Bryggjuhverfi, dælustöð

Bryggjuhverfi við Grafarvog
 Skipulagsmörk og ný lóð
 Deiliskipulagsbreyting

Bryggjuhverfi, breyting á deiliskipulagi - dælustöð Veitna

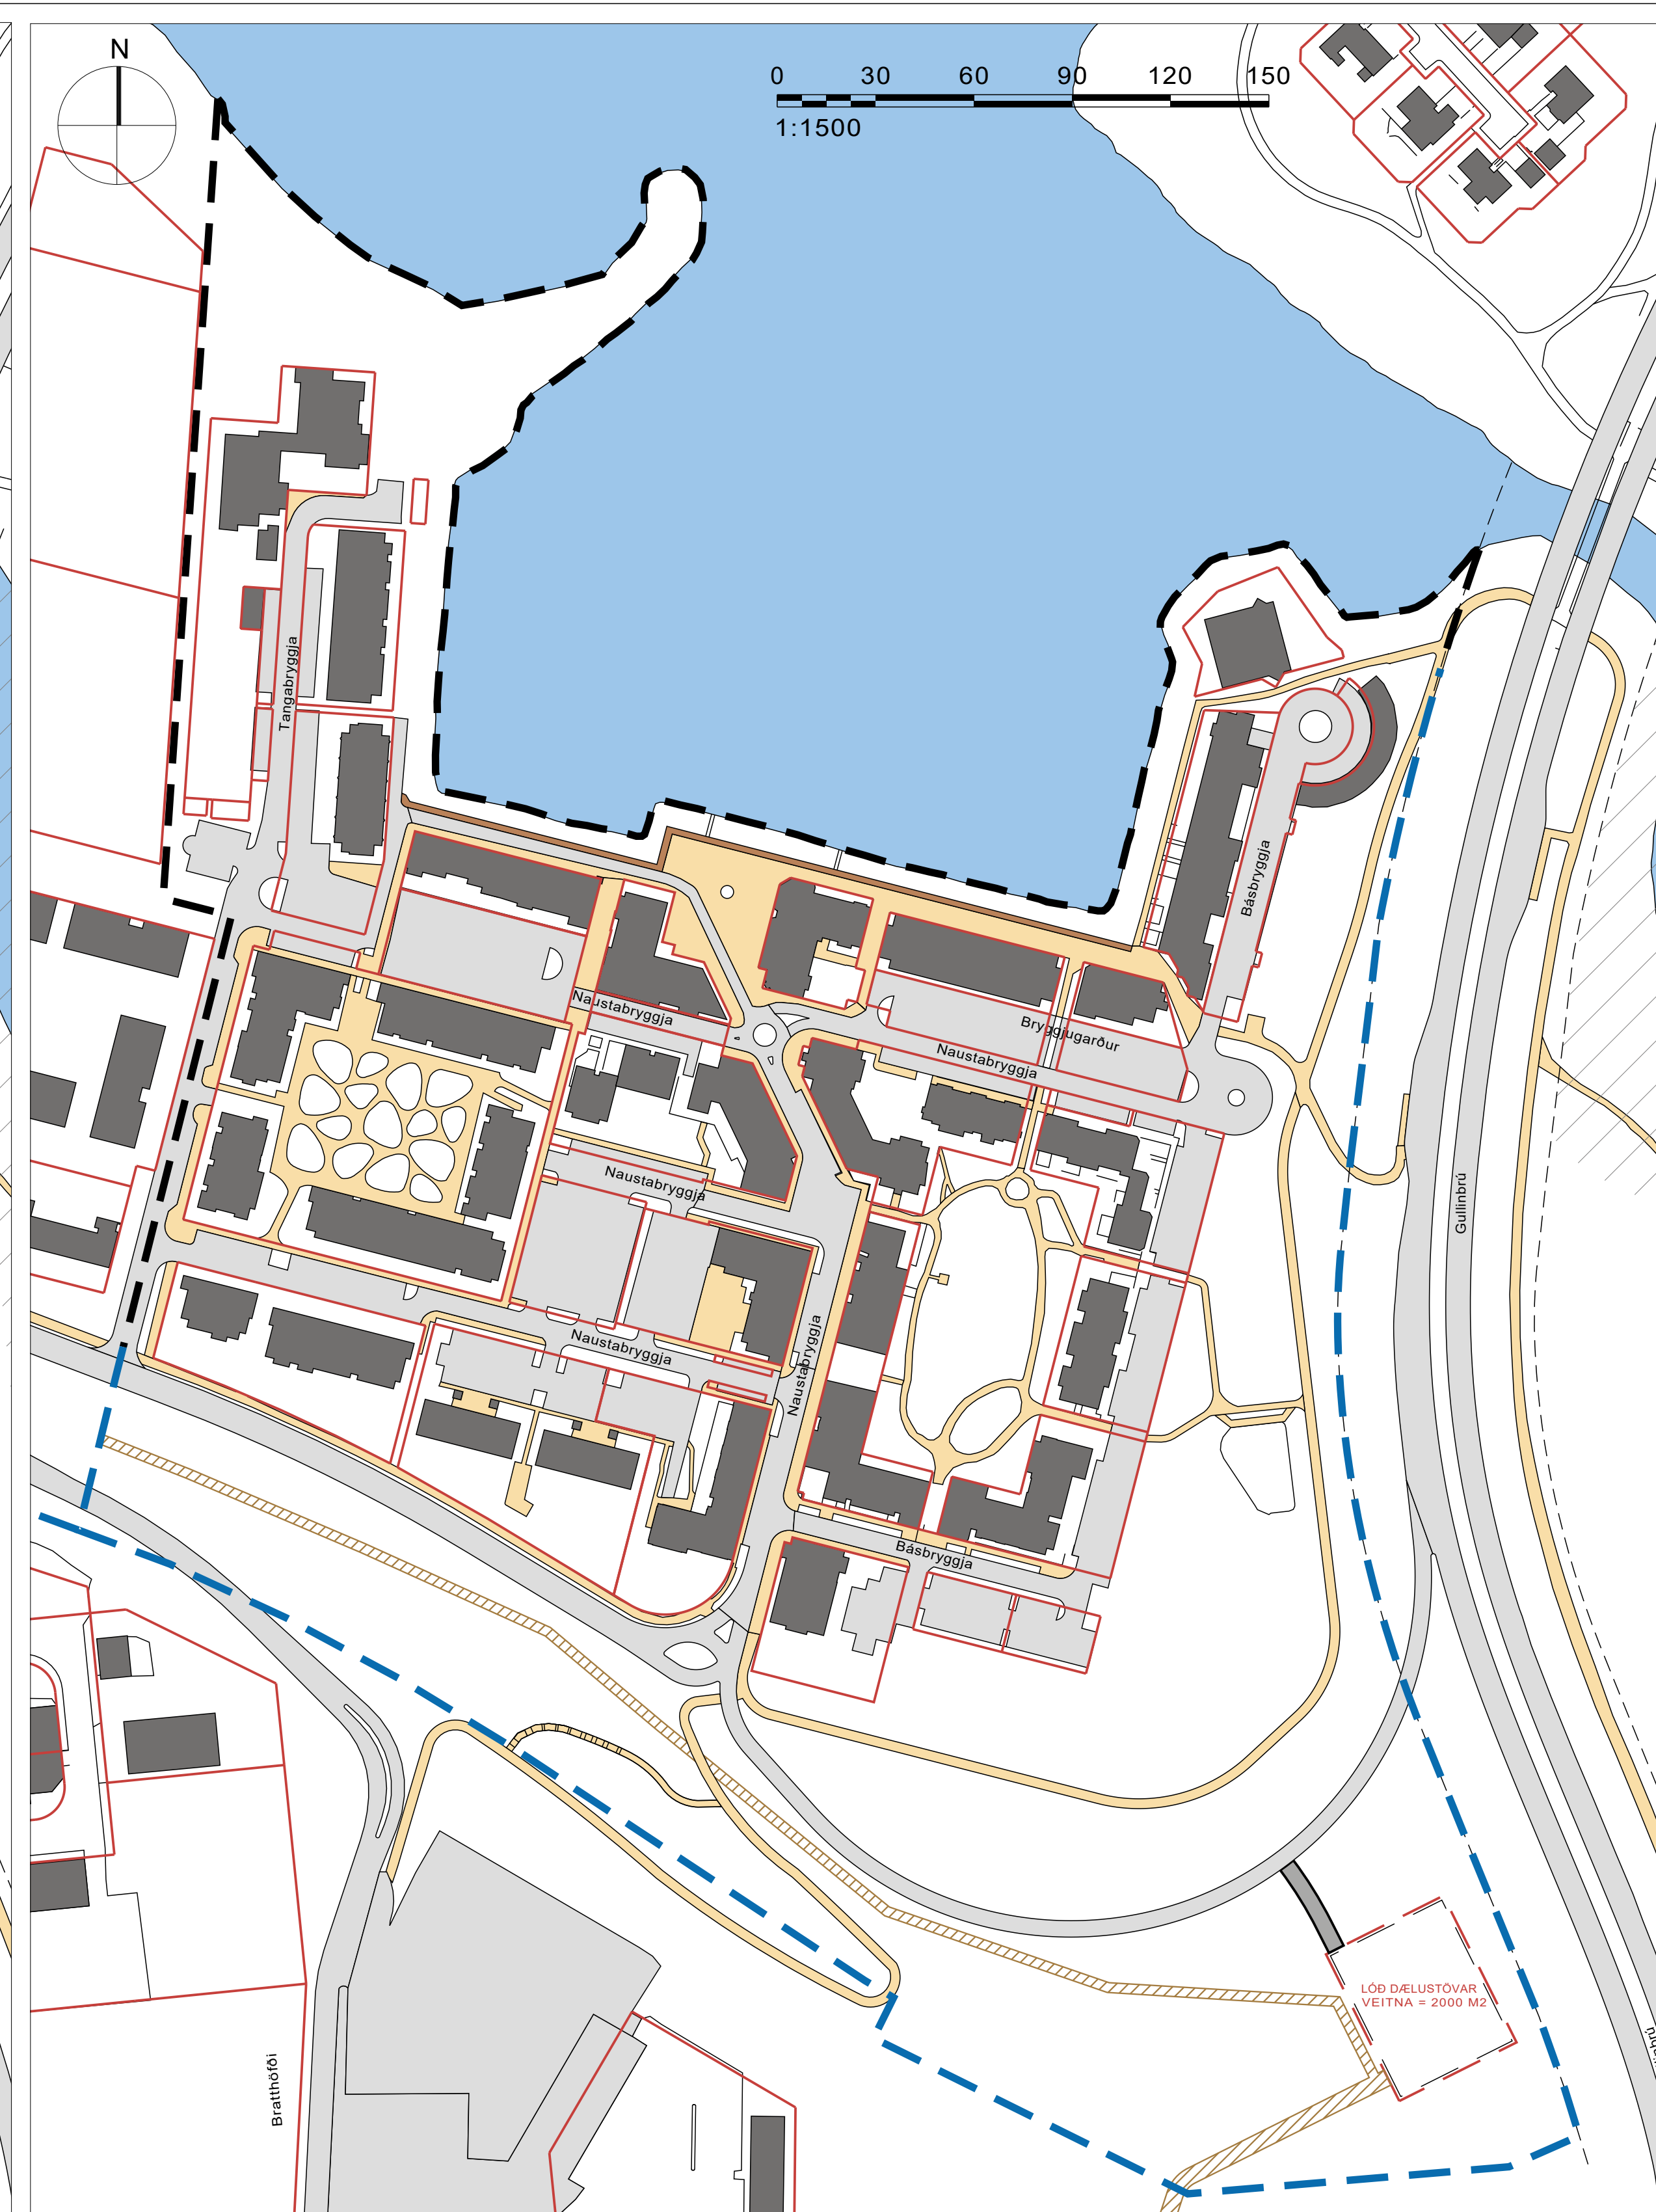
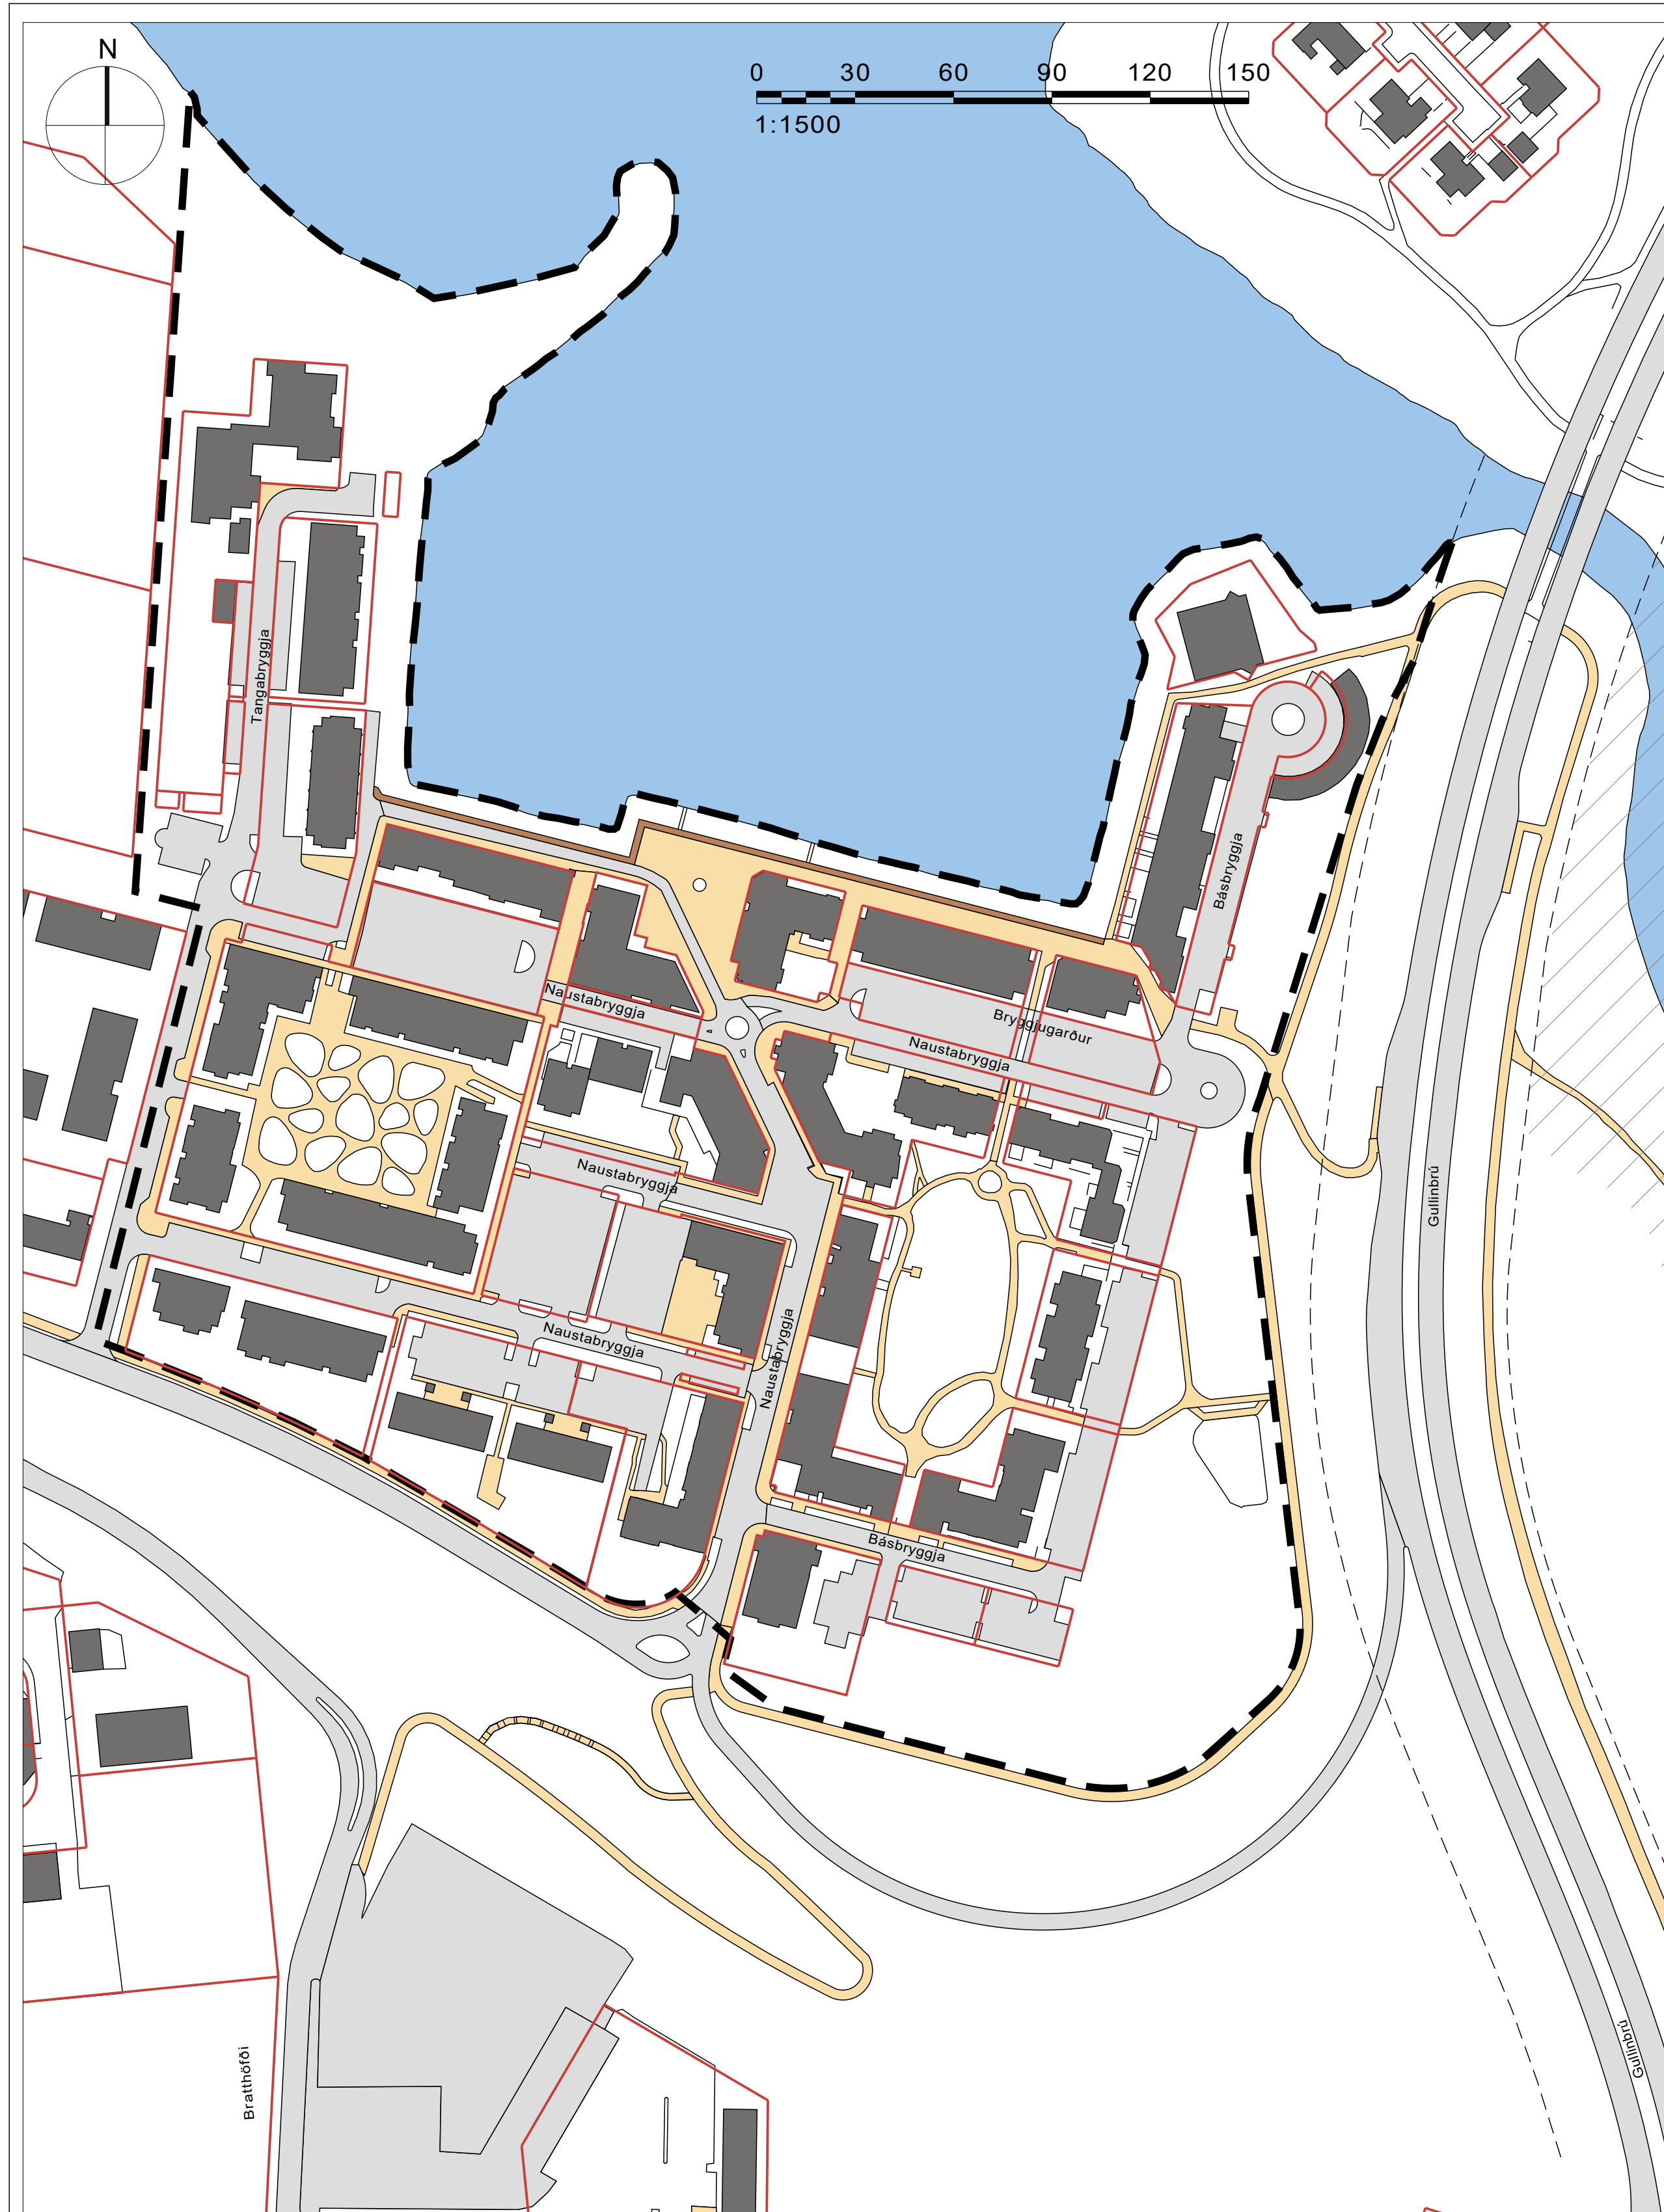
Breyting á deiliskipulagi felst í eftirfarandi:

Skipulagssvæðið er stækkað til suðurs að mörkum deiliskipulags Ártúnshöfða og til austurs að veginum Gullinbrú. Stækkun skipulagssvæðisins er um 4,5 ha. Ástæða þess að skipulagssvæðið er stækkað er fyrirhuguð dælustöð Veitna sem staðsett verður sunnan Sævarhöfða og vestan Gullinbrúar, í kvos og því nokkuð vel falin í umhverfinu.

Dælustöð hitaveitu
 Sunnan Sævarhöfða og vestan Gullinbrúar er gert ráð fyrir lóð dælustöðvar hitaveitu eða varmadælustöðvar. Stærð lóðar er 2.000 m² og innan byggingarreits er heimil að hafa byggingu á einni hæð með gólfleti allt að 1.200 m².

Gert er ráð fyrir að byggingin geti að hluta til verið niðurgraffinn og þeir skilmálar settir að hún falli vel að umhverfinu.

Þakform skal vera einhalla eða flatt og skal hámarkshæð byggingar vera 7,0 m frá gólfkóta.

Þakflötur byggingar skal vera tyrfður eða í náttúrulegum tónum og veggfletir byggingar skulu vera í náttúrulegum tónum. Staðsetning innan byggingarreits er frjálsl.

Lagnabeltin verða tvö, annarsvegar frá Ártúnshöfða og til norðausturs að lóð dælustöðvar (breidd lagnabeltis = 5 metrar) og hinsvegar frá lóð dælustöðvar til vesturs (breidd lagnabeltis = 3 metrar). Innan lagnabelta eru aðfærsluæð, dreifikerfisstofnar og bakvatnsstofnar. Einnig verða bakvatnslagnir og yfirfallsbrunnur skammt sunnan við dælustöð.

Aðkoma þjónustuumferðar að lóðinni verður frá núverandi einstefnu frárenni frá Gullinbrú að Sævarhöfða.
